Modulo per la presentazione delle osservazioni per i piani/programmi/progetti sottoposti a procedimenti di valutazione ambientale di competenza statale

ID: Codice procedura (ID_VIP/ID_MATTM):10844

Impianto per la produzione di energia elettrica da fonte eolica, costituito da 6 aerogeneratori della potenza complessiva di 37,2 MW, un sistema di accumulo da 25 MW e relative opere connesse in località "Rempillo" nel comune di Pitigliano (GR).

Immagine n. 4 Situazione di saturazione da impianti FER nella provincia di Viterbo. Non sono riportati gli impianti fotovoltaici e agrivoltaici che hanno inciso per buona parte nel cumulo di impianti FER per superare già nel 2023 gli obiettivi del PNIEC assegnati alla Regione Lazio per il 20230.

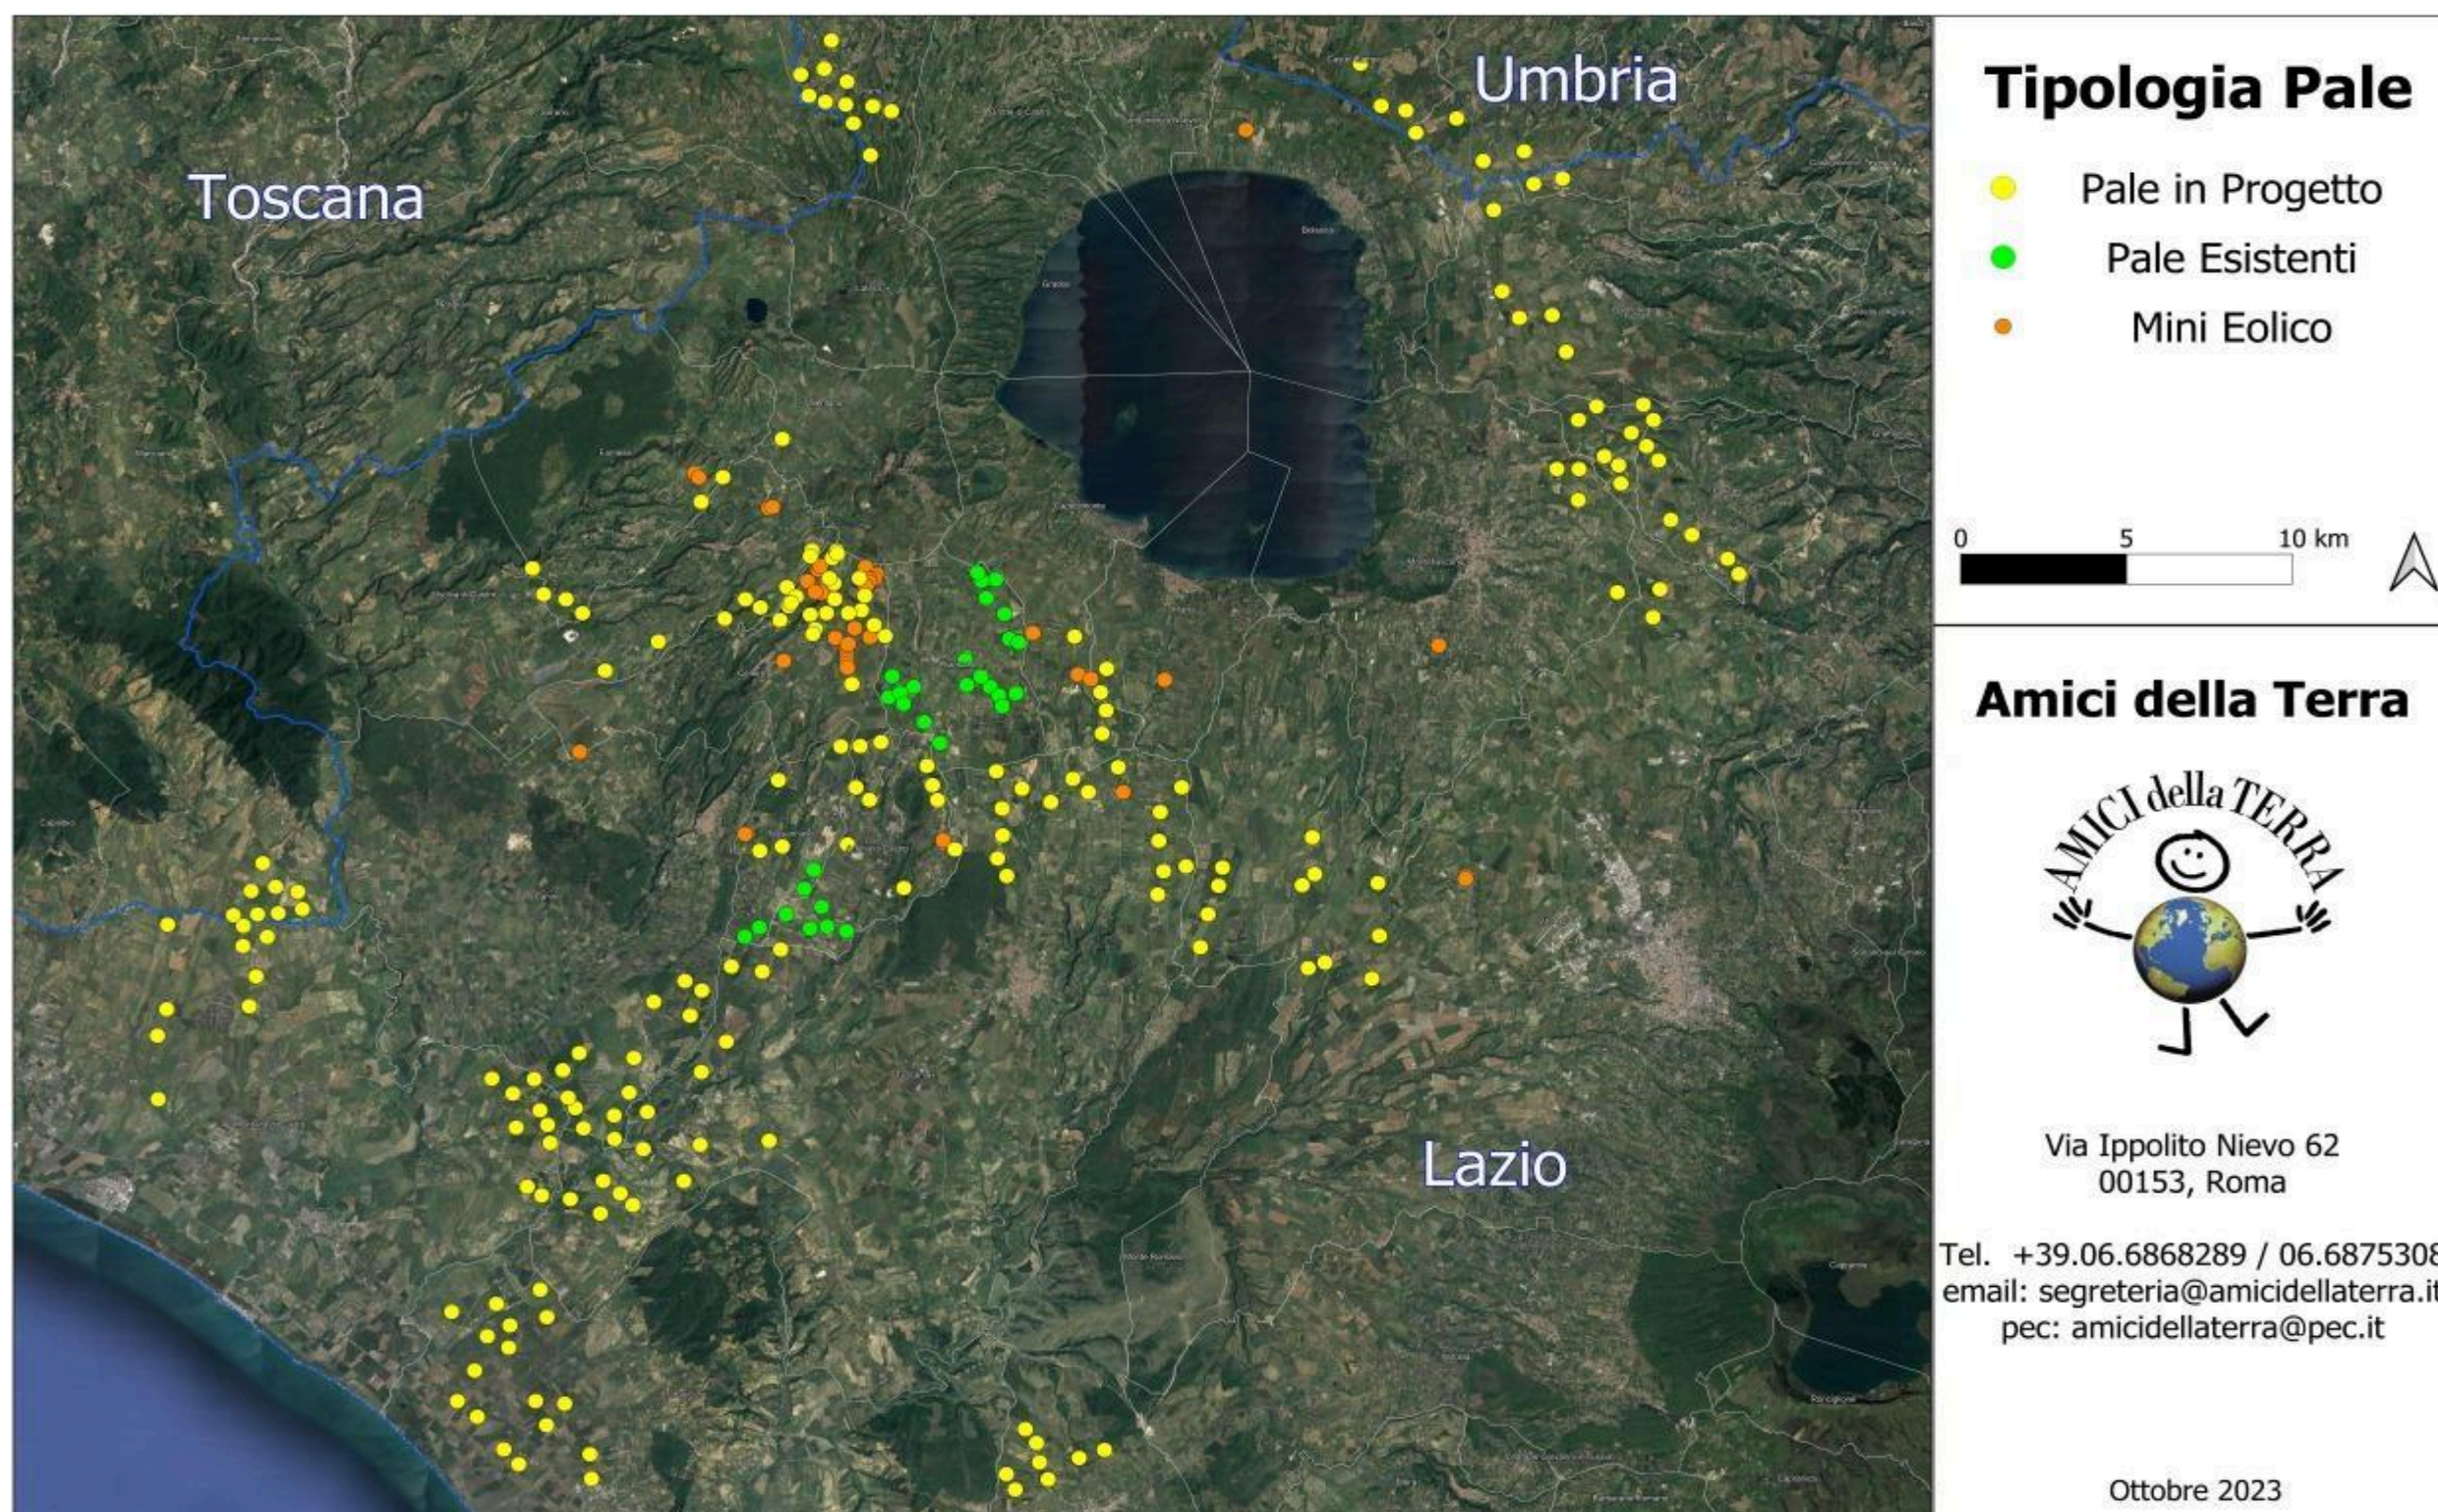
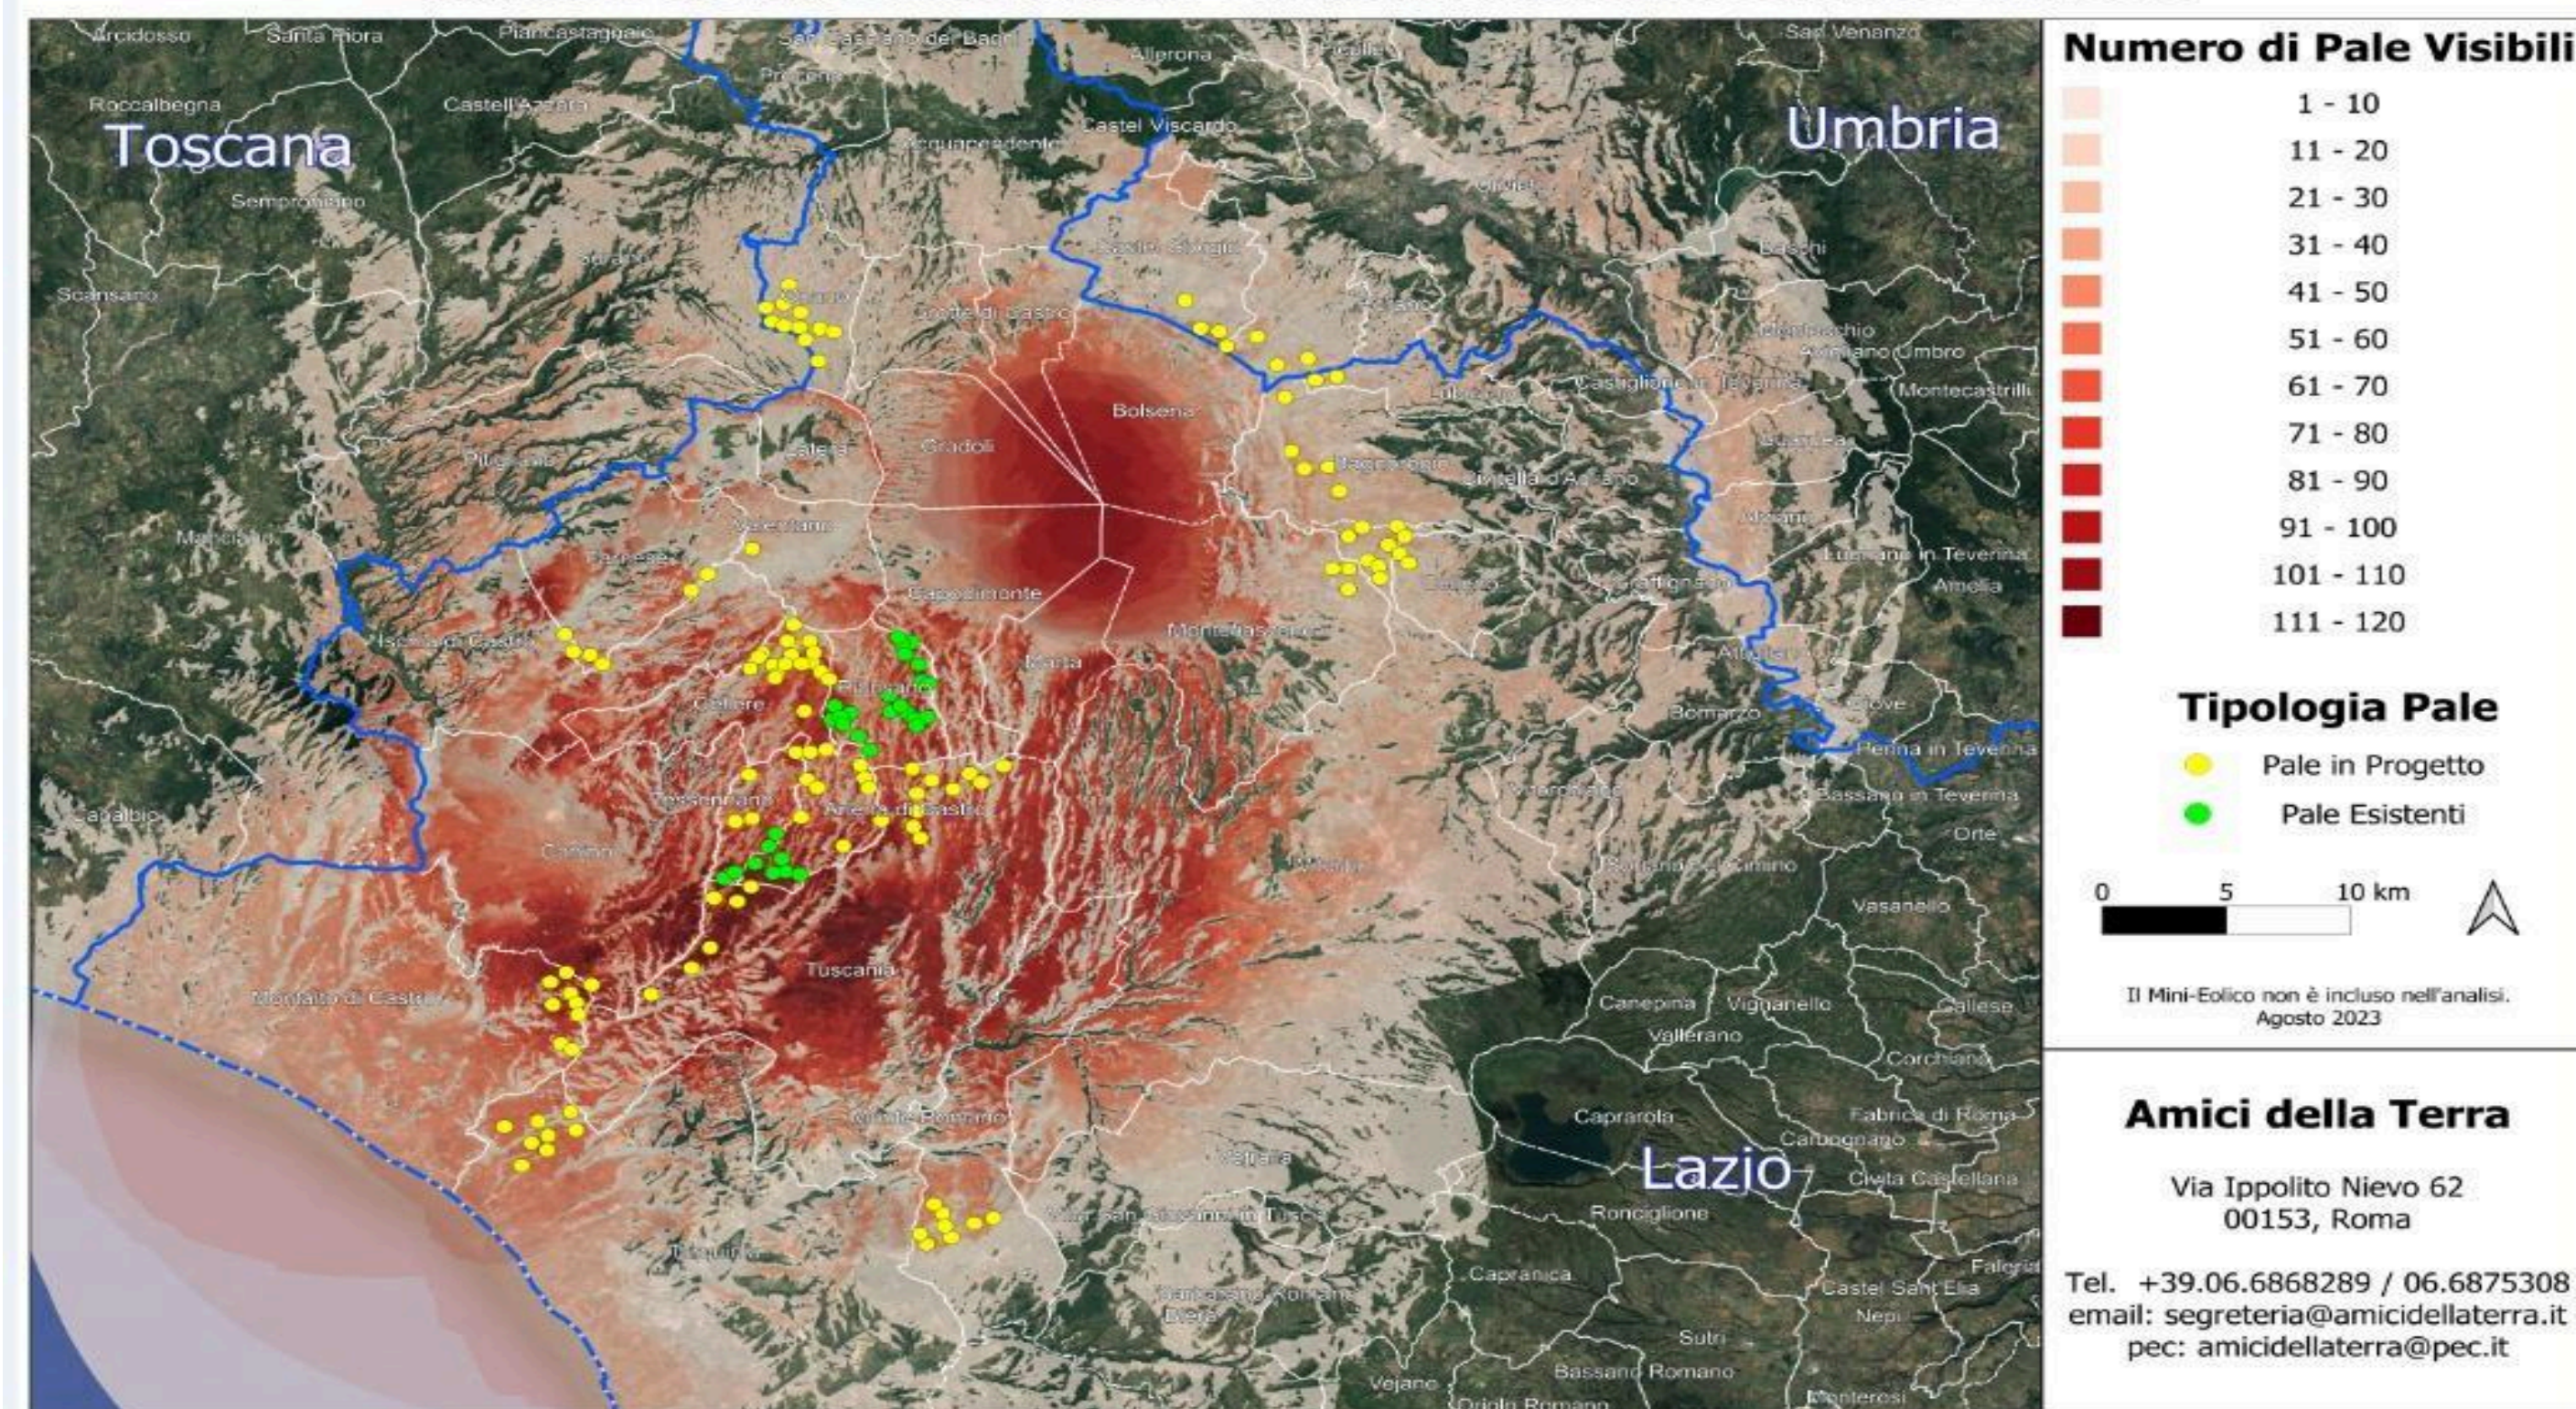
nn. 1 e 2 e crea anche degli impatti negativi anche sui beni naturalistici come verrà dettagliato nell'Osservazione n. 4. Inoltre andrebbe a sommarsi al già enorme cumulo di impianti eolici e fotovoltaici e geotermici che già creano una elevata criticità ambientale nella provincia di Viterbo e interferiscono anche con il territorio toscano come si può vedere dalle immagini nn. 4 e 5 dell'Allegato n. 1.
